Parc solaire photovoltaïque de Morannes-sur-Sarthe Daumeray

Lieu-dit « Les Hôpitaux » (Gare)
Morannes-sur-Sarthe Daumeray (49640)

18/12/2024

**Mémoire en réponse accompagnant la version complétée
du dossier n°000206/KK P**

Figure 1 : Partie au sud évitée par le projet

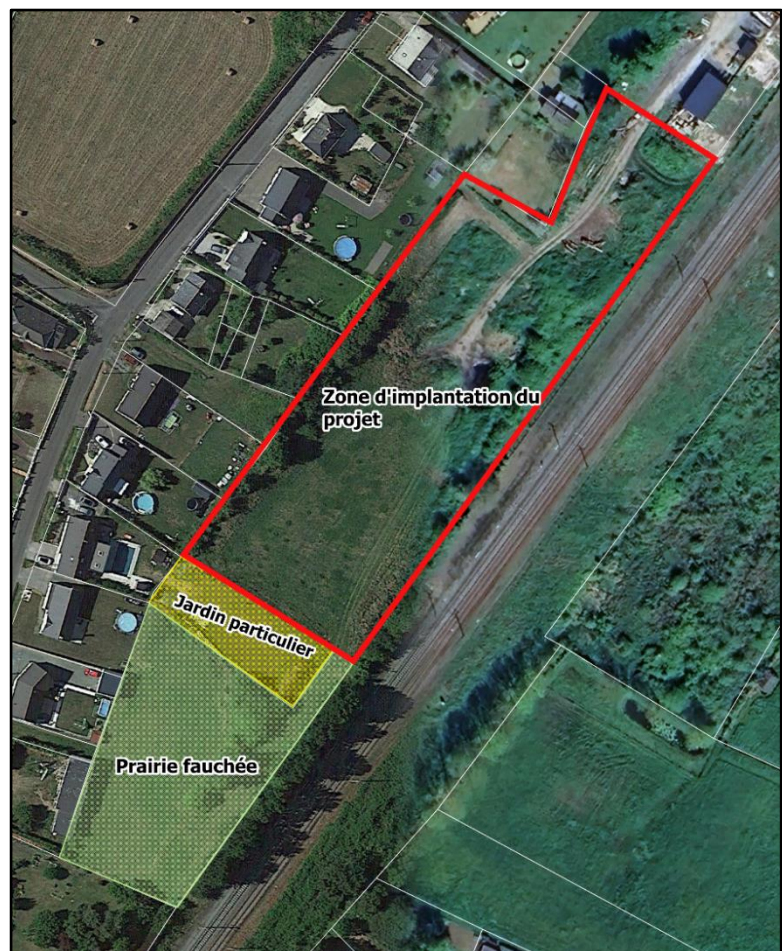
- préciser le devenir de la partie sud du site, non couverte par les panneaux photovoltaïques,
- indiquer si les surfaces conservées pour ces stockages suffiront ou si cette activité sera également déportée sur un autre secteur. Dans ce dernier cas, en application de la « notion de projet » propre à l'évaluation environnementale, ce nouveau secteur fait partie intégrante du projet et doit être détaillé et pris en compte dans l'ensemble du CERFA.

La zone d'implantation du projet ne couvre pas l'ensemble de la surface disponible sur la parcelle. La partie au sud du site, représentée par les surfaces en jaune et en vert sur l'image ci-contre, ne sera en effet pas couverte par les tables photovoltaïques.

La zone en jaune est aujourd'hui le prolongement du jardin du particulier habitant la maison limitrophe au terrain. Dans le futur, cette partie (en jaune sur l'image) sera située en dehors du périmètre clôturé du projet. Elle restera soit un prolongement de jardin du particulier **OU** retournera à l'état de prairie pour la commune au même titre que la zone en vert. Nous n'avons pas plus d'informations sur le devenir de cet espace.

La zone en vert gardera sa vocation de prairie. A ce jour, la commune n'a pas de projet sur cette surface-là, notamment à cause de l'enclavement de la parcelle et sa proximité avec la ligne SNCF, rendant impossible la construction d'habitations.

Figure 4 : Extrait du plan de masse du projet

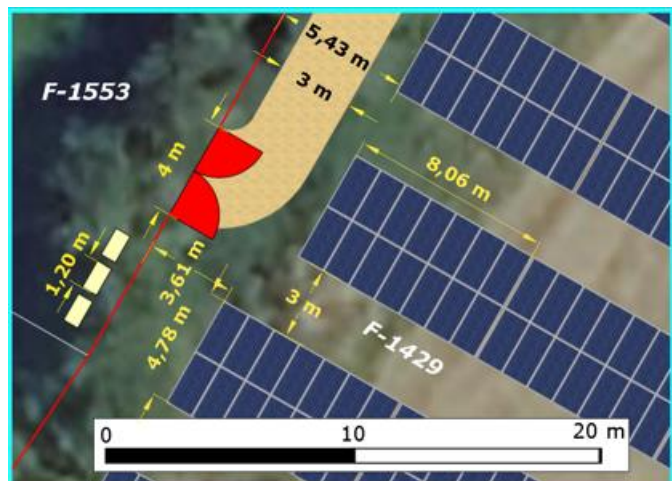
Vous indiquez que les haies existantes entourant le site seront conservées à l'exception de 4 m linéaires. Toutefois, une part importante des haies conservées seront frôlées par les voiries créées ou les panneaux photovoltaïques : prévoyez-vous une distance minimale entre ces haies et les éléments du projet afin de protéger les systèmes racinaires des haies et la biodiversité qu'elles abritent ? Dans le cas contraire, merci de justifier de l'absence d'impact du projet sur ces haies. De plus, merci de préciser l'éventuel impact de ces haies sur la productivité du parc et si vous prévoyez des écrêtements afin de réduire cet impact.

Comme indiqué dans la notice d'incidence relative à l'examen au cas par cas, **4 m linéaires de haies seront impactés par le projet pour la création d'un accès au site depuis l'ouest**. Un espace de circulation de 3m de largeur minimum est également indispensable pour garantir l'intervention du SDIS 49 en cas d'incendie et permettre aux équipes de maintenance de circuler efficacement à l'intérieur du parc. Cette piste doit pouvoir accueillir la circulation de poids lourds, tels que les camions de pompiers. Cette piste, d'une largeur de 3 m, est à au moins 1 m de la clôture et 1 m de la première table photovoltaïque afin de garantir un espace suffisant pour le SDIS.

Enfin, le plan de masse montre que les premiers modules photovoltaïques seront implantés à plus de 3,50 mètres de la haie. Ces distances garantissent l'absence de risque pour les systèmes racinaires.

En résumé, aucun aménagement particulier n'est prévu concernant les voiries. Les systèmes racinaires des haies à proximité seront donc préservés.
